Søknad om fravik

### Del 1 - søknadsdel

<b>Prosjekt (navn):</b> Eidsvåg skole							
<b>Vegnr:</b> Fv267.	<b>Parsell:</b> hp1.m4420	<b>Objektnr<sup>1</sup>:</b>					
<b>ÅDT:</b> 3600	<b>Fartsgrense:</b> 40	<b>Dim.klasse:</b> Sal					
<b>Tegn.nr:</b> C001	<b>MIMEnr.:</b> 16/90921						
<b>Håndbok/dokument det søkes fravik fra:</b>							
Håndbok N100:	<input checked="" type="checkbox"/>	Håndbok N200:	<input type="checkbox"/>	Håndbok N500:	<input type="checkbox"/>	Håndbok N303:	<input type="checkbox"/>
Håndbok N302:	<input type="checkbox"/>	Håndbok N300:	<input type="checkbox"/>	Håndbok R760:	<input type="checkbox"/>	Håndbok R510:	<input type="checkbox"/>
Håndbok N101:	<input type="checkbox"/>		<input type="checkbox"/>				
Andre dokument:							
<b>Krav det søkes fravik fra:</b>							
<b>Krav:</b>	<b>Beskrivelse, begrunnelse:</b>		<b>Myndighet til fravik<sup>2</sup></b>				
	<p><u>Litt om prosjektet</u> I forbindelse med rehabilitering og utvidelse av Eidsvåg barneskole er det i reguleringsbestemmelsene satt rekkefølgekrav om å oppgradere den kommunale vegen Granlien.</p> 		<input checked="" type="checkbox"/> <input type="checkbox"/>

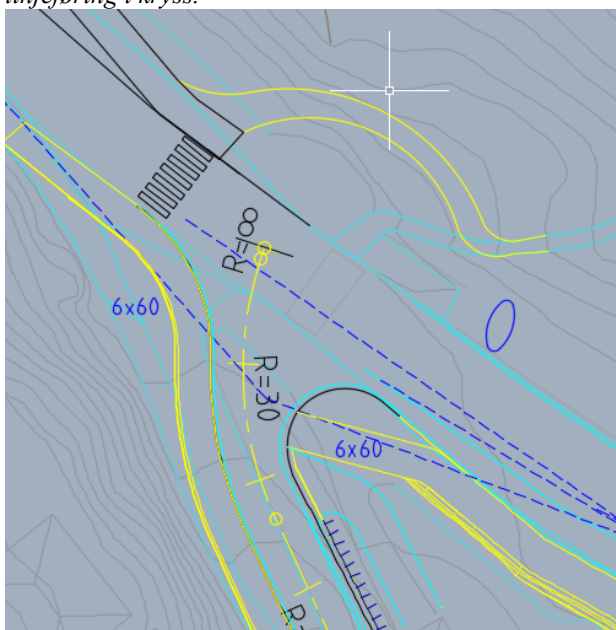
Granlien er smal (4-6m), bratt (13%), har parkeringsutfordringer, samt en kryssløsning som ligger langt utenfor håndbokkrav (se bilde under). Vegen går gjennom boligområdet og har lite handlingsrom dersom en ikke skal gjøre større inngrep.

Fravik A)  
Det søkes om fravik for horisontalgeometri for Sa1 og linjeføring i kryss.

I forbindelse at Eidsvåg skole rehabiliteres og får ny midlertidig skole skal den kommunale vegen Granlien utbedres. Dette inkluderer dagens T-kryss ut i Fv.267. Som vist på bilde over er det lagt ny geometri på T-krysset. Fra Fv.267 går Granlien (Sa1) i en horisontalkurve på R30.

<b>Region:</b> Vest		
		<b>Saksbehandler:</b> Runa Aaland Eggum		
Skal returneres til søkeren via SVEIS eller sendes videre i SVEIS til Vegdirektoratet				
<b>Regionvegsjefens begrunnelse for vedtak eller anbefaling:</b>				
<p>geometri, vinkel og linjeføring.</p> <p>Sak 169/18 - Horisontalgeometri.</p> <p>Horisontalkrava det vert søkt om fråvik frå er knytt til fri strekning. Dette er kurve inn mot kryss. Det er dermed ikkje naudsynt å søkje om fråvik.</p> <p>Sak 170/18 - Linjeføring gjennom kryssområdet.</p> <p>Fråviksgruppa meiner at vurderingane i forhold til trafikksikkerheit og økonomi er for dårlege. Gruppa meiner vidare at det ikkje er forsvarleg med eit kryss med så liten vinkel inn mot hovudvegen slik løysinga legg opp til. Det må sjåast på løysingar der dimensjonerande køyretøy kan stillast opp på ein slik måte at sikten vert god nok.</p> <p>Fråviksgruppa er generelt uroa for den løysinga som det er lagt opp til, med mange skuleborn som må krysse den kommunale vegen (to gonger), samstundes som standarden på den kommunale vegen og krysset er planlagt med så dårleg standard. Det vert stilt spørsmål ved om fortau på motsett side hadde vor ei betre løysing. Fråviksgruppa tilrår difor avslag på fråvik.</p> <p>Sak 171/18 - Krav til sekundærvegens vertikale linjeføring Fråviksgruppa meiner at vurderingane i forhold til trafikksikkerheit og økonomi er for dårlege. Gruppa meiner vidare at det ikkje er forsvarleg med så stort fall inn mot krysset som planlagt, kombinert med den kompliserte trafikksituasjonen ein vil få med mange skuleborn i området. Fråviksgruppa tilrår difor avslag på fråvik.</p>

Godkjent	Ikke godkjent	Anbefalt
		<input type="checkbox"/>	<input checked="" type="checkbox"/>	<input type="checkbox"/>
<b>Videre saksgang:</b>				
Sendes til Vegdirektoratet for behandling <sup>3</sup>		Melding om fravik til Vegdirektoratet	<input type="checkbox"/>	Retur til søker
				<input checked="" type="checkbox"/>

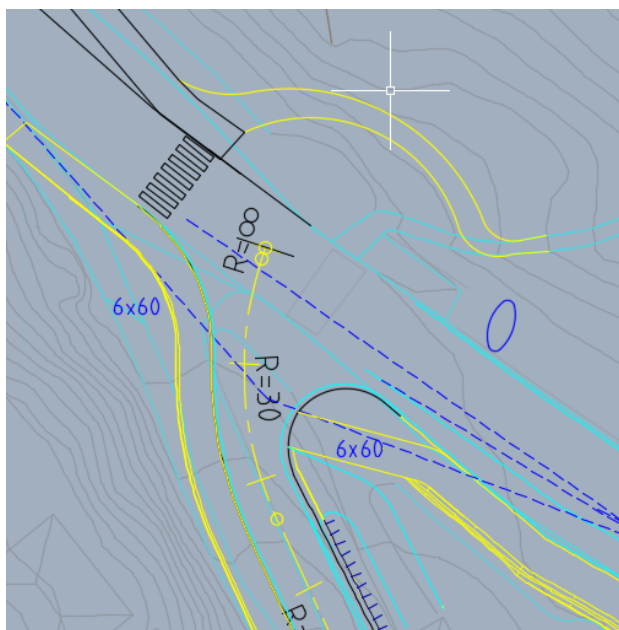
Sanering av avkjørsler i Fv.267 og forlenging av eksisterende busslomme legger begrensninger på T-krysset. Høy skjæring med hus på toppen (til venstre på figur 1) legger også begrensninger på kryssets utforming.

Det søkes om fravik for vinkel ( $\alpha$ ) i T-kryss

Krysset mellom Granlien og Fv.267 har i dag en vinkel ( $\alpha$ ) på 53°. I prosjektert løsning får T-krysset en horisontal radius R30 inn i krysset. Dette gir en vinkel ( $\alpha$ ) på 71° grader. Ettersom horisontalkurven går gjennom nesten hele T-krysset oppleves denne vinkelen noe kunstig. Vinkel ( $\alpha$ ) vil variere gjennom T-krysset og ende opp på 71°. I realiteten vil dette si at vinkelen ( $\alpha$ ) er under 70 grader.

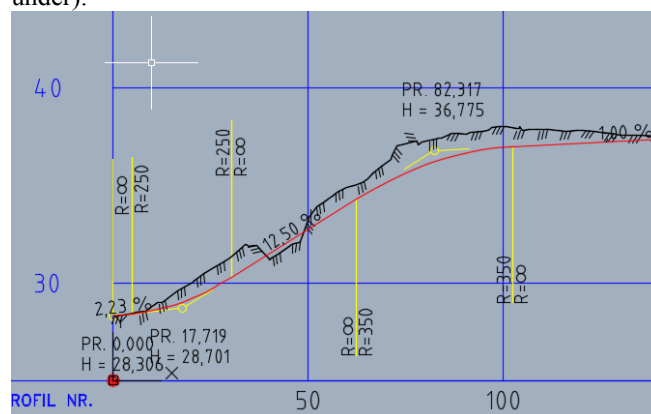
Det søkes om fravik for sekundærvegens vertikale linjeføring. Dette gjelder R250 og oppstillingslengde for dimensjonerende kjøretøy.

Dagens veg Granlien kommer bratt ned til Eidsvågvegen med mur på den ene siden og bratt skjæring på andre siden av vegen. Det søkes om fravik fra krav om R250 i kryss og oppstillingslengde for dimensjonerende kjøretøy L. Det er lagt inn oppstillingslengde for personbil og vertikalkurve R100 (se C001).

Det er fullt mulig å tilfredsstillende håndbok krav (se bilde under).

Men konsekvensen er at en må senke vegen og gå inn i en bratt og krevende skjæring med bebyggelse tett på topp skjæring. De økonomiske konsekvensene er ikke kartlagt. Ny løsning har forbedret horisontalgeometri, vinkel inn i kryss, bredde i kryss og sikt. Vi mener det derfor at løsning visst på C001 vil være tilstrekkelig bra for å få en godt forbedret løsning, selv om krav ikke er oppfylt.
